PM Ändringar efter granskning

Tunnelbana till Älvsjö – depå

Titel: PM Ändringar efter granskning, Tunnelbana till Älvsjö – depå

Dokumentid: 7100-C72-22-00027

2.1 Byggnader inom depån

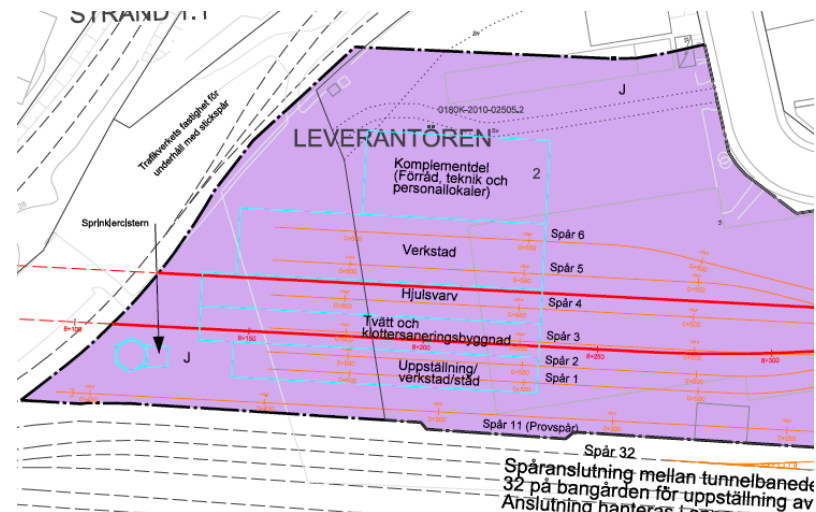
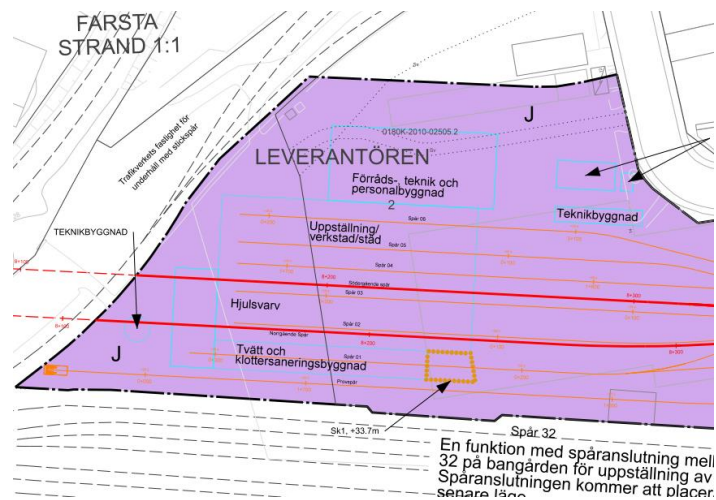
Beskrivning: Byggnadsvolymen samt placering för depåbyggnader, teknikbyggnader och byggnad för arbetsfordon ändras.

Motiv: Optimering av byggnadsvolymer och placeringar av byggnader inom depån görs för att minska kostnader.

4 och 21

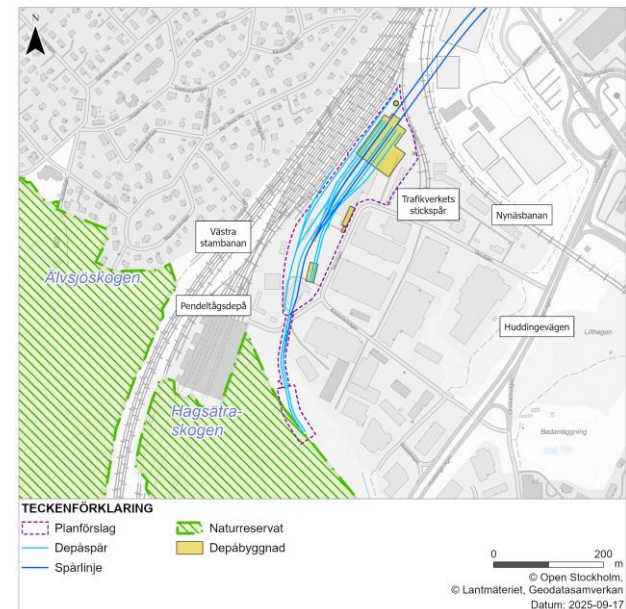
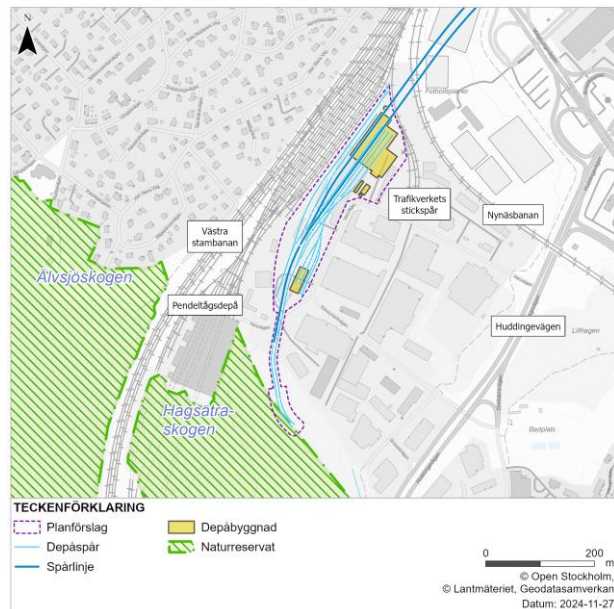
KAPITEL/AVSNITT	ÄNDRING EFTER GRANSKNING
4.2.4 Depån ovan mark	Depån planeras att utformas med följande funktioner: • Verkstad-, service/städ, tvätt samt klottersanerings- och uppställningsspår. • Separat hall för utvändigt tvätt, klottersanering samt övrig utvändigt rengöring/sanering. • Provspår (350 meter). Spåret används för att tåget behöver komma upp i hastighet för att göra kontroller efter reparationsarbeten.
4.2.5.1 Anslutningsspår	Vändspåren fyller även en viktig funktion som så kallade utdragsspår för den nya depån då tunnelbanetågen ska förflyttas inom depån från exempelvis uppställning till tvätthall.

RITNINGSNUMMER	GRANSKNINGSHANDLING, 2025-05-26	ÄNDRING EFTER GRANSKNING
M72-X900-10PL-A0000-00-0201

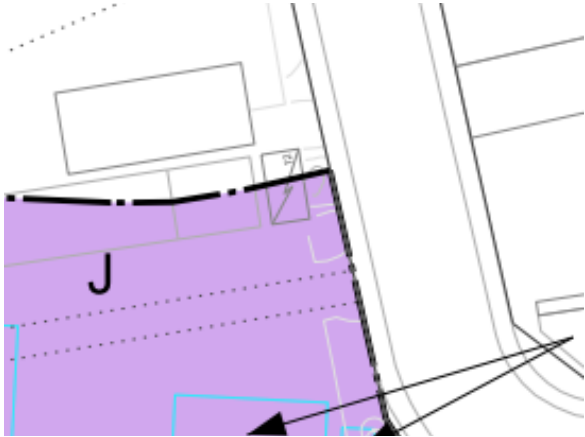
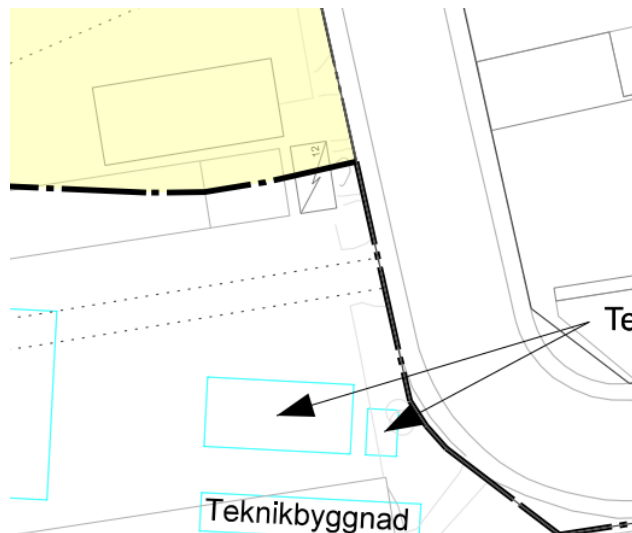
Beskrivning: Det permanenta markanspråket minskas i den nordöstra delen av depån.

Motiv: En befintlig nätstation i den nordöstliga delen av depån som tidigare var planerad att flyttas behöver vara kvar vilket ger minskat permanent markanspråk för depån.

2.3 Spårkonfiguration ovan jord

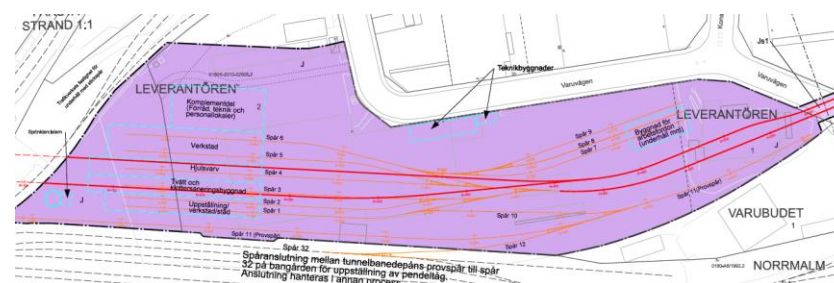
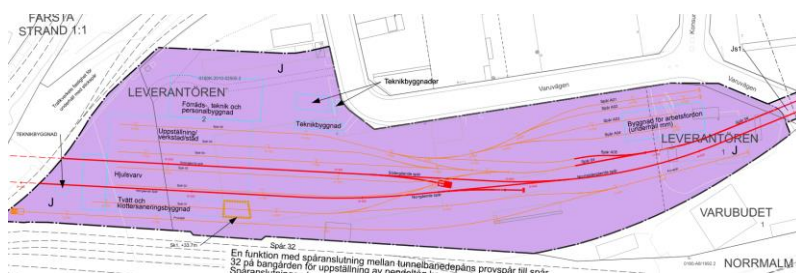
Beskrivning: Spårkonfigurationen ovan jord ändras. Ytan för depåspåren minskas från sex till sju spår vid servicehallen och antalet spår vid

teknikbyggnad för arbetsfordon minskas från fyra till tre.

Motiv: Optimering av spårkonfiguration inom depån görs för att minska kostnader och markanspråk för anläggningen.

2.4 Spårkonfiguration under mark

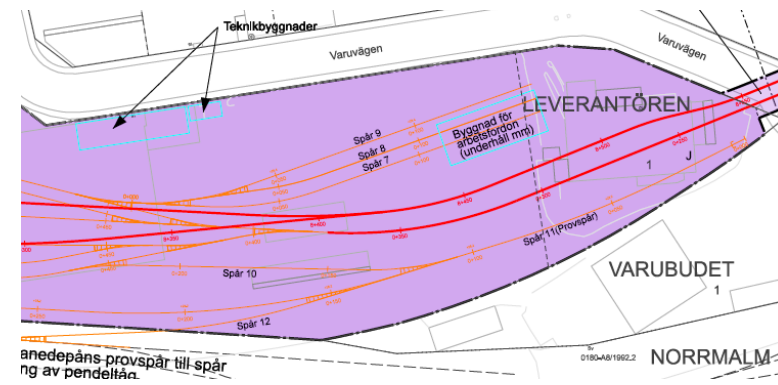
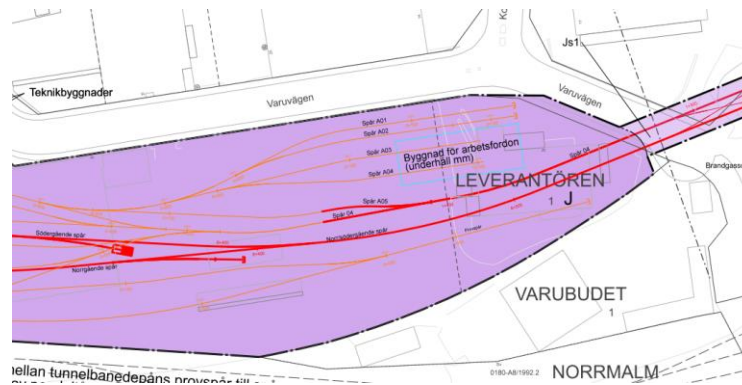
Beskrivning: Tråget som leder upp till depån från vändspårstunneln samt det norr- och södergående spåret som ansluter mot linjen byter läge med varandra.

Motiv: Optimering för att minska kostnaderna för projektet.

4.2.5.1 Anslutningsspår

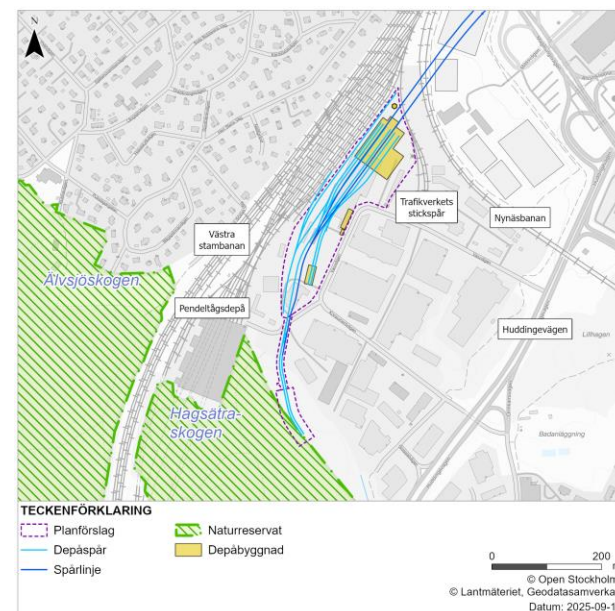
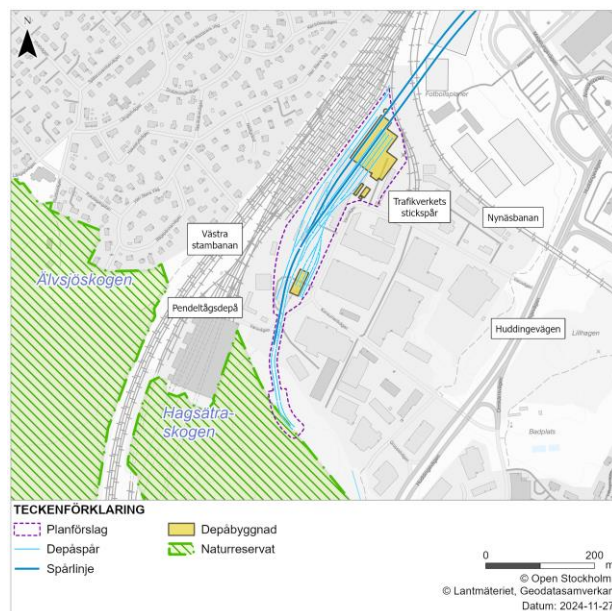
För att tunnelbanetågen ska kunna nå depån leder ett spår upp i ett betongtråg om cirka 100 meter från det ~~östligaste~~västligaste av vändspåren i den täckta betongtunneln.

**M72-X900-10PL-
A0000-00-0201**

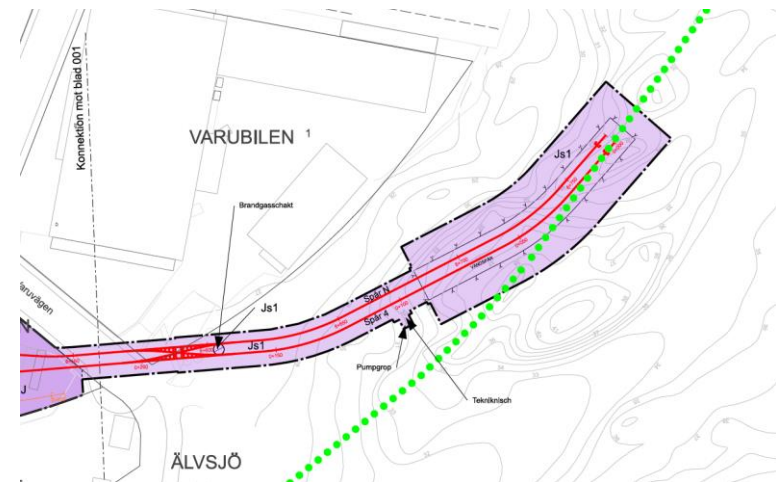
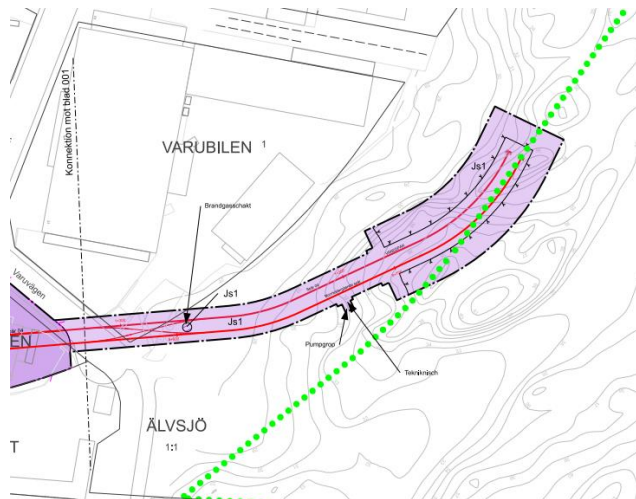
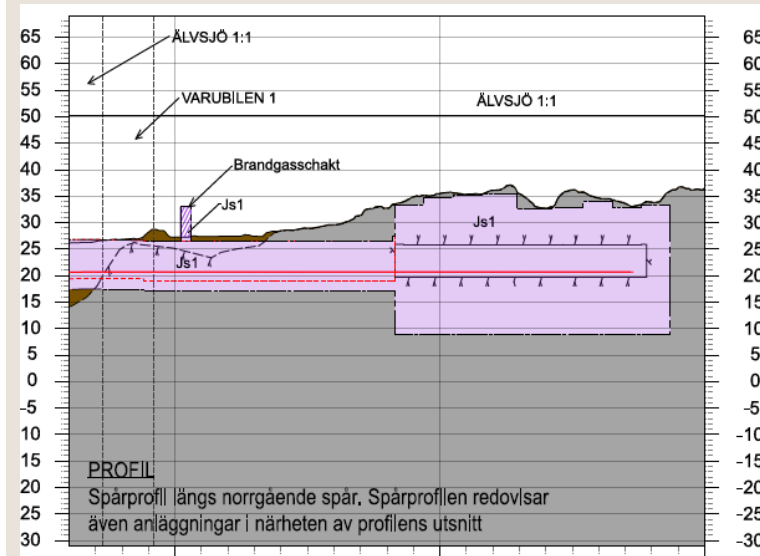
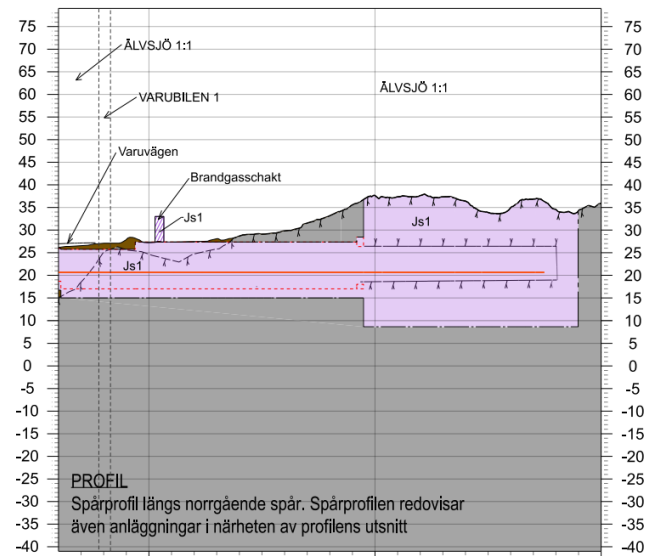
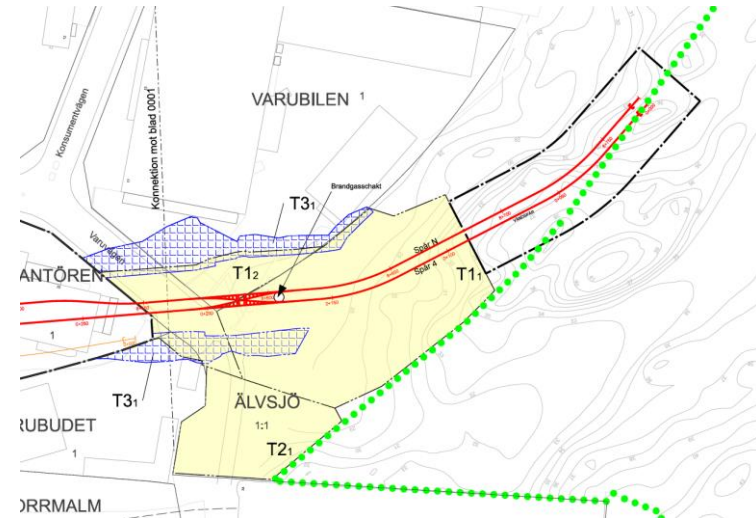
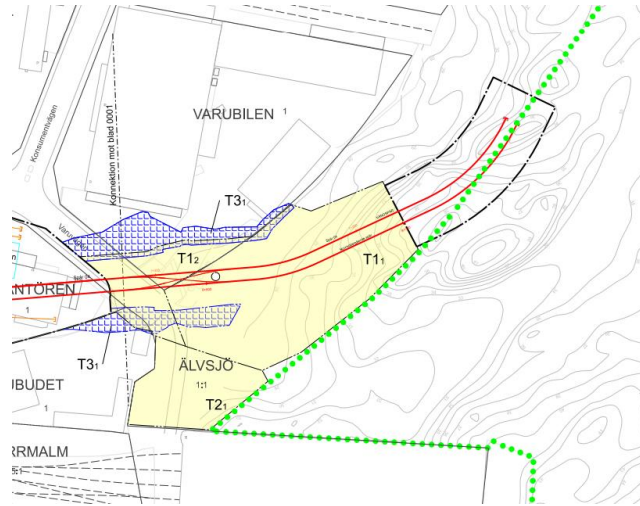
Beskrivning: Vändspårstunnelns läge justeras och vändspåren förlängs med fem meter.

Motiv: Optimering för att minska kostnaderna för projektet.

32

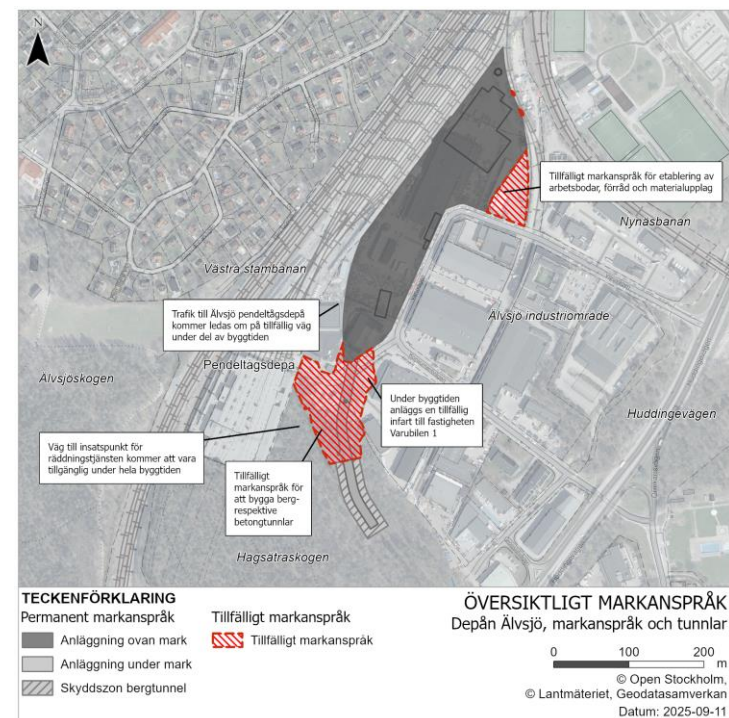
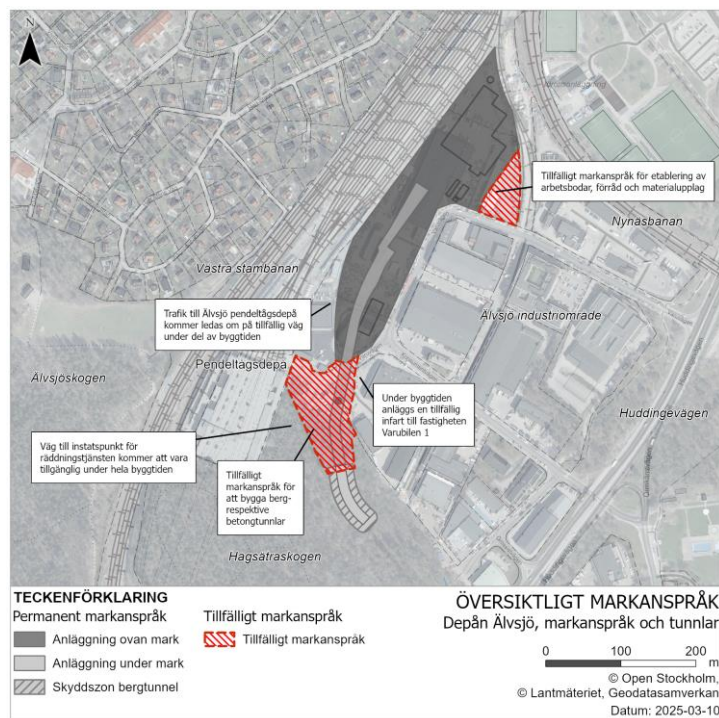
1. I granskningshandlingen angavs felaktigt att vändspårens längd var 155 meter från växelkrysset. I själva verket var längden 181 meter.
2. Figur 32 visade i granskningshandlingen fel markanspråk för tillfällig nyttjanderätt, vilket nu åtgärdats.

40			
4

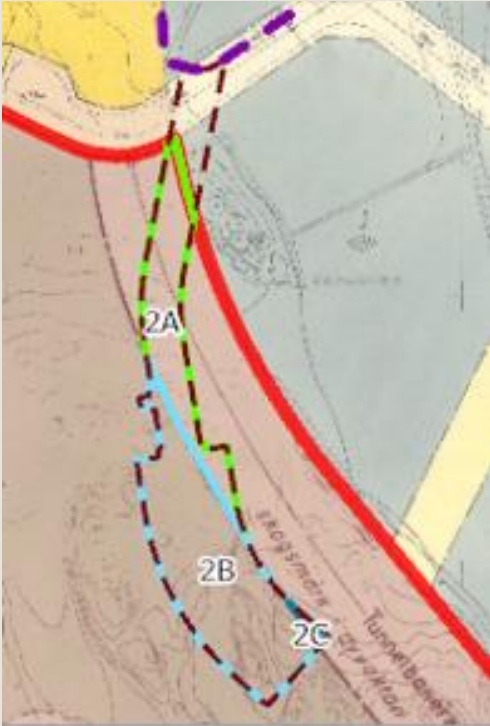
Röd markering visar detaljplanens gräns, de olika färgade ytorna utgör detaljplanens olika markanvändningar, se Figur 40. Totalt permanent markanspråk inom detaljplanen är ~~4545~~4693 m².

41

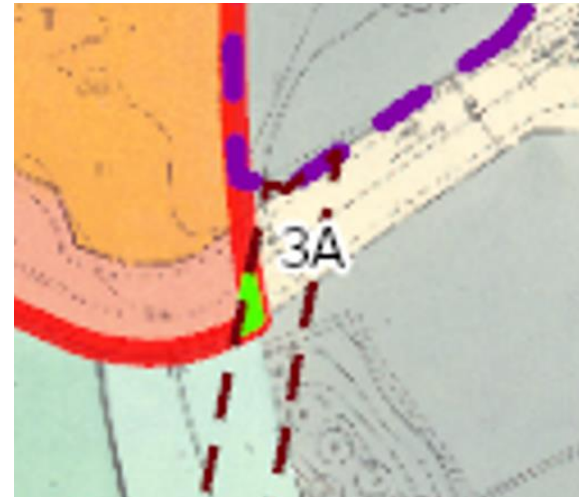
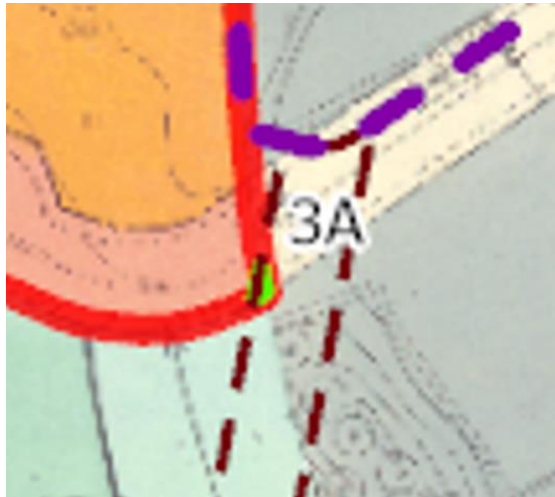
Röd markering visar detaljplanens gräns, de olika färgade ytorna utgör detaljplanens olika markanvändningar, se Figur 41. Totalt permanent markanspråk inom detaljplanen är ~~6~~17 m².

2.6 Skyddsåtgärd Sk1

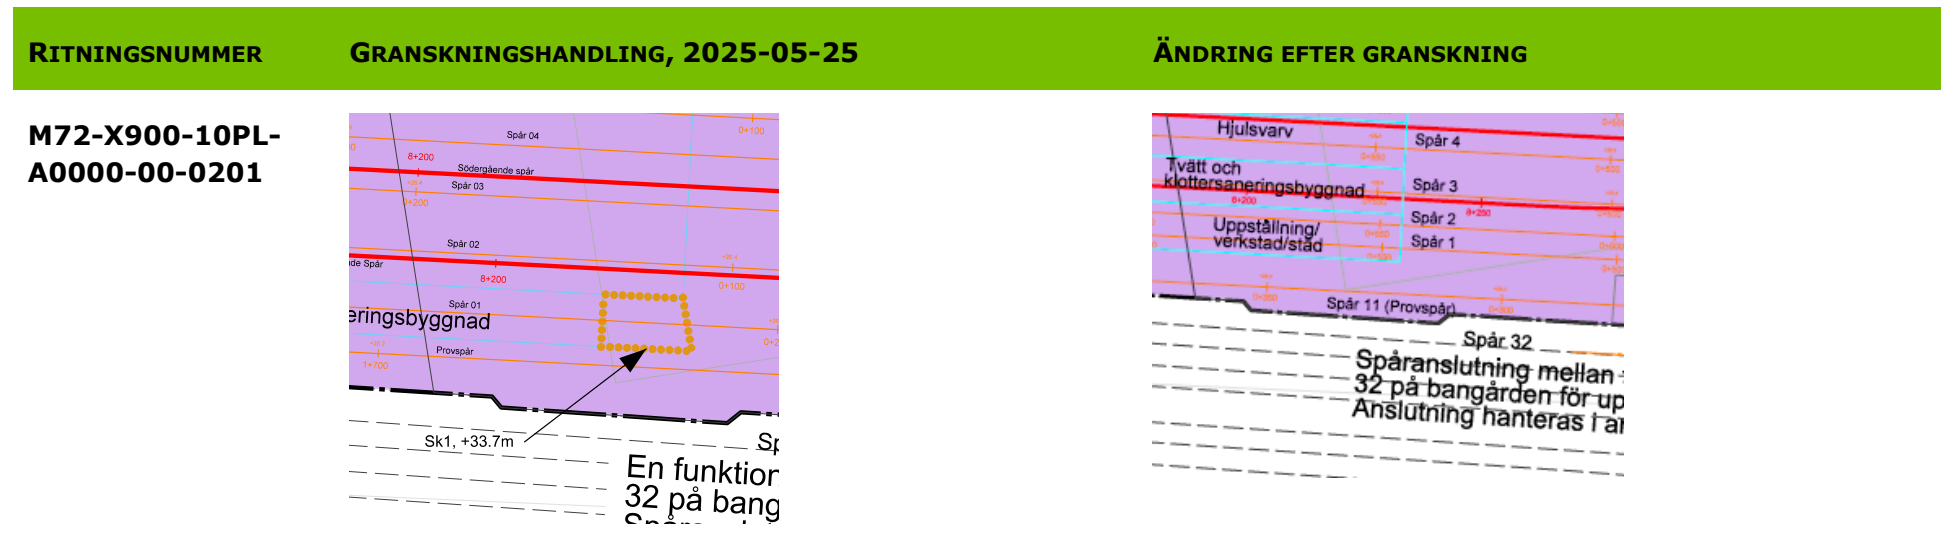
Beskrivning: Skyddsåtgärd SK1 tas bort från järnvägsplanen.

Motiv: Eftersom tvättanläggningen flyttas in i byggnaden på grund av optimeringar för att minska kostnader, är det inte längre nödvändigt att anlägga bullerskyddsskärmen. Alstring av buller från tvättfunktionen reduceras eftersom verksamheten kan ske inomhus med stängda dörrar.

Naturvårdsverkets riktvärden uppnås och skyddsåtgärden kan därför tas bort.

Spår 32
En funktion med spåranslutning mellan tunnelbanedepåns provspår till spår 32 på bangården för uppställning av pendeltåg kommer att behövas. Spåranslutningen kommer att placeras utmed provspåret och preciseras i ett senare läge.

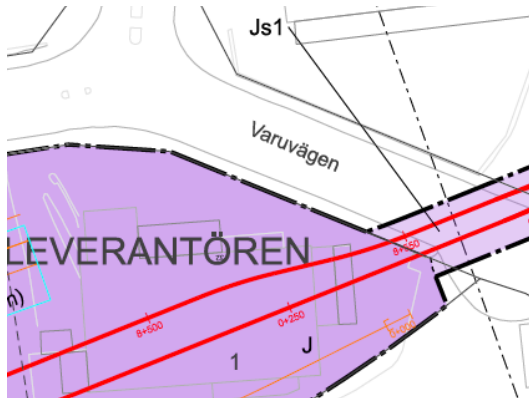
Beskrivning: En anslutning mot pendeltågsdepån ritas in i plankartan.

Motiv: Efter optimeringar som medfört justering av depåbyggnad och spårgeometrier har spåranslutningen kunnat ritats in på plankartorna.

Spår 11 (Provspår) Spår 32 Spår 1
Spåranslutning mellan tunnelbanedepåns provspår till spår 32 på bangården för uppställning av pendeltåg. Anslutning hanteras i annan process.

**M72-X900-10PL-
A0000-20-0002**

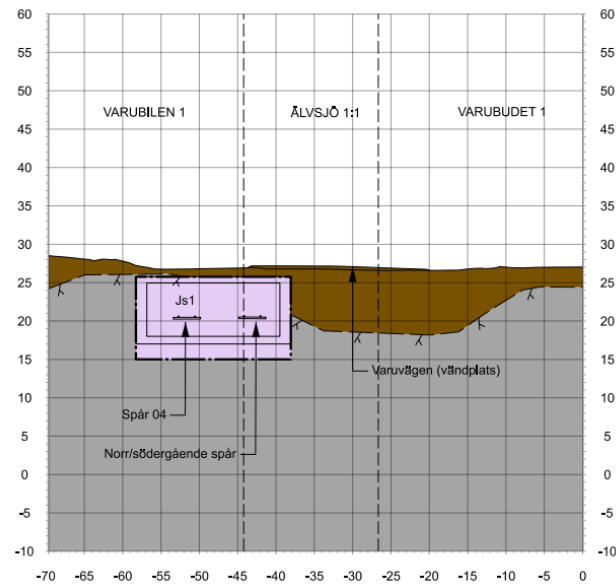
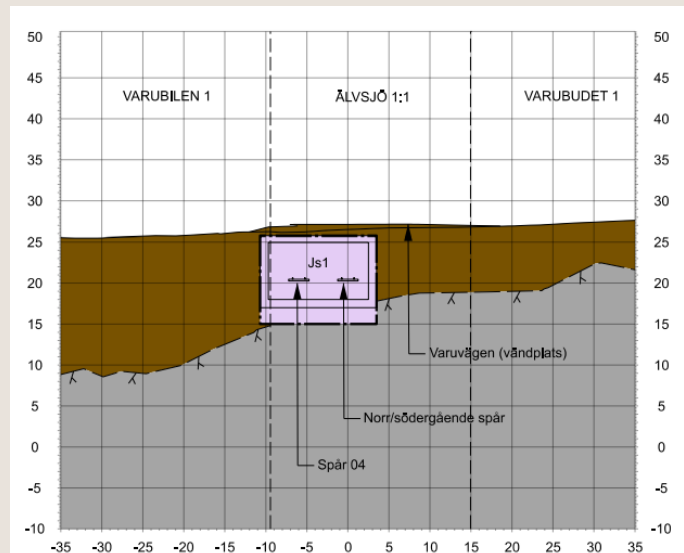
Beskrivning: Del av Varuvägen behöver inte längre tas i permanent anspråk för depån. Detta berör en del av Varuvägen som är belägen i den södra delen av depåområdet på en sträcka om 50 meter längs vägen.

Motiv: Optimering för att minska kostnader och markanspråk.
